Жилой дом переменной этажности со встроенными
нежилыми помещениями на первом этаже (6 очередь
строительства) в составе комплекса жилых домов по адресу:
Российская Федерация, Московская область, Ленинский
район, г.п. Горки Ленинские, д. Сапроново

ПРОЕКТНАЯ ДОКУМЕНТАЦИЯ
(КОРРЕКТИРОВКА)

Раздел 2 "Схема планировочной организации земельного
участка"

VB022-ПЗУ

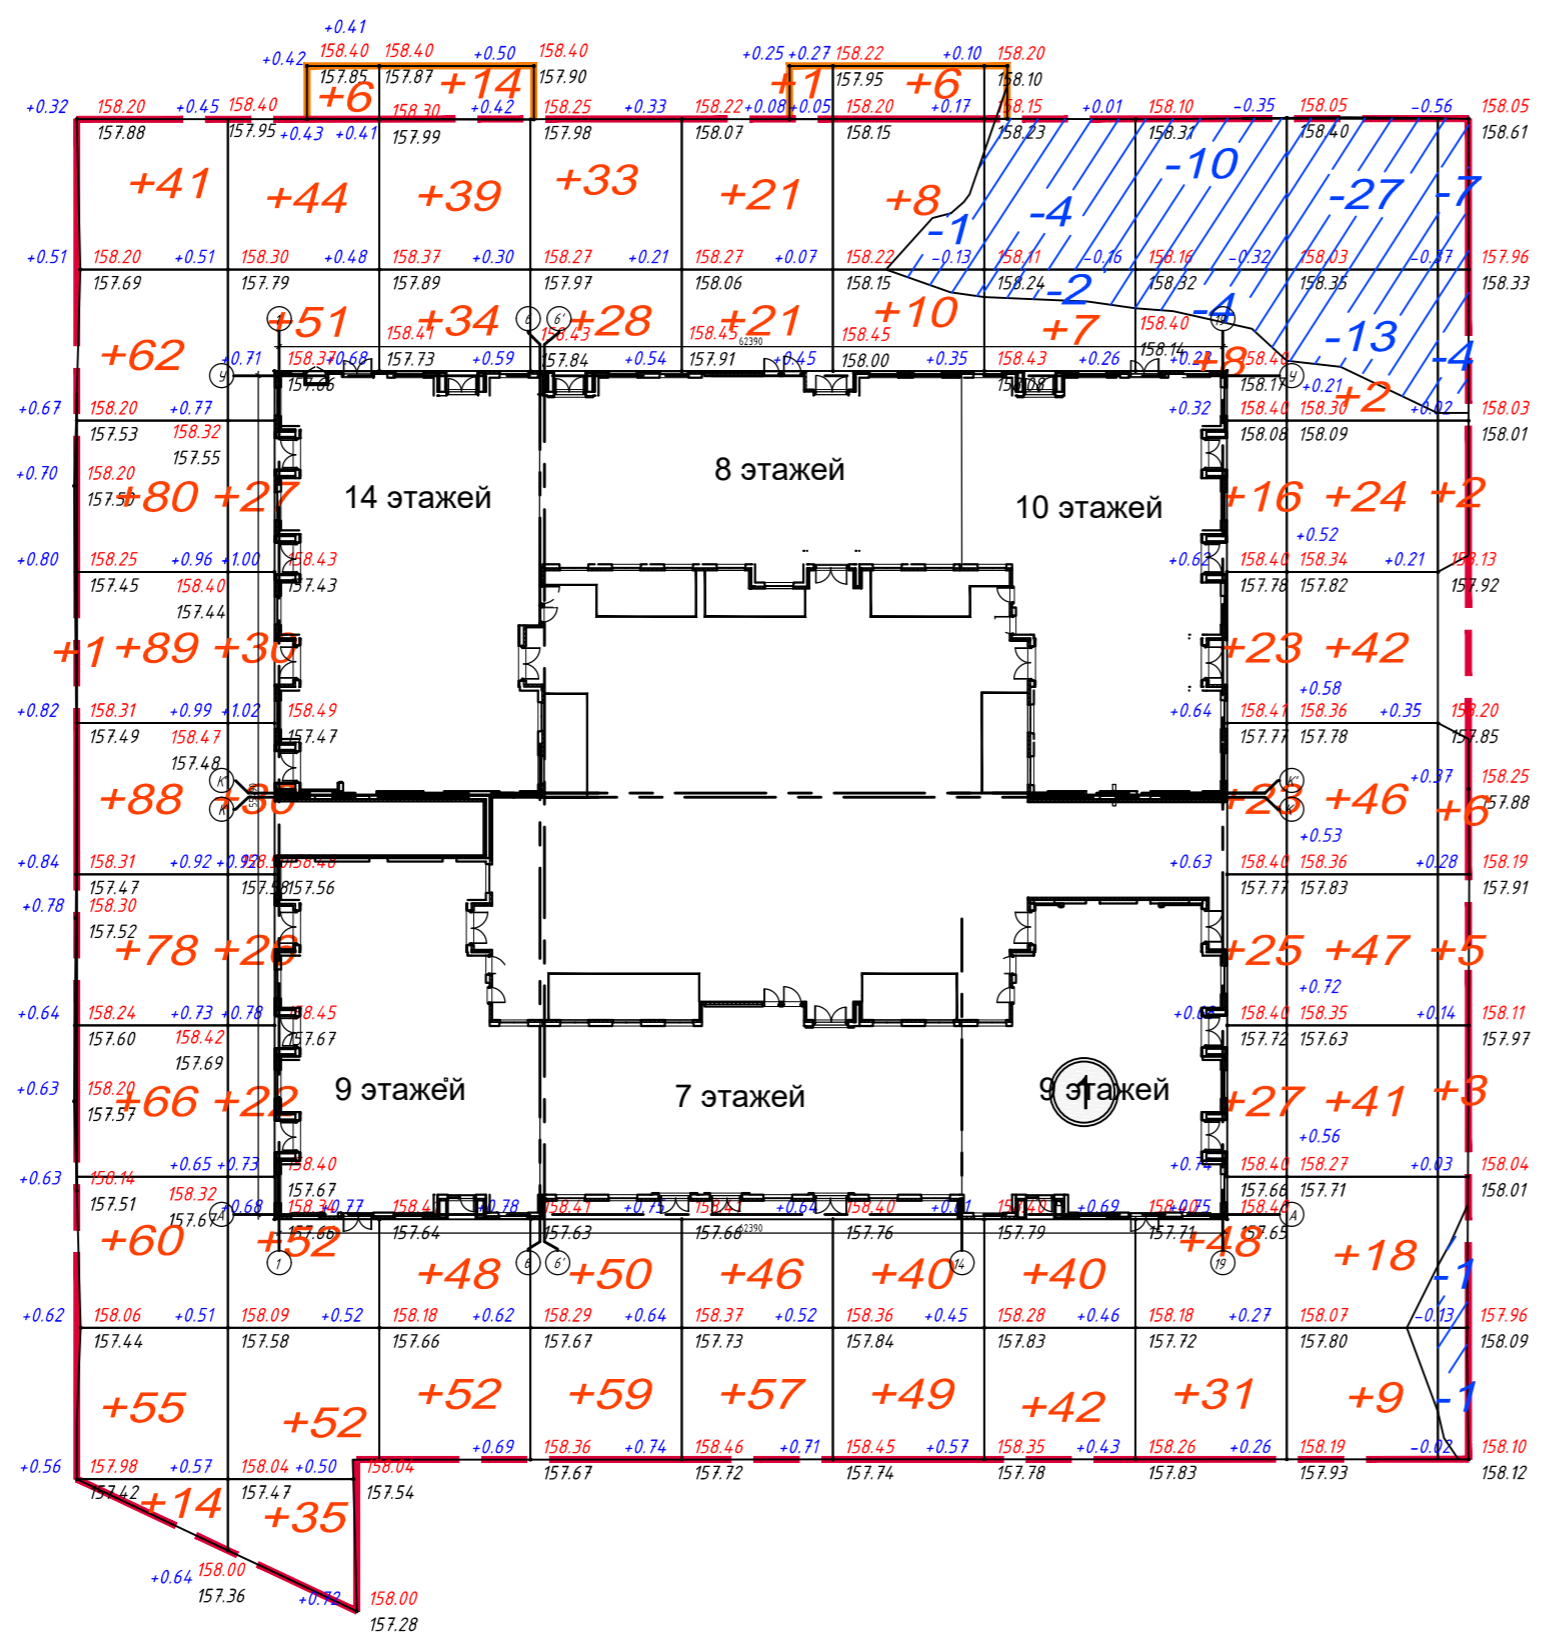
5	На плане земляных масс добавлены зоны благоустройства за границами ГПЗУ выполняемые в объёме объекта проектирования.		3	Лист заменен
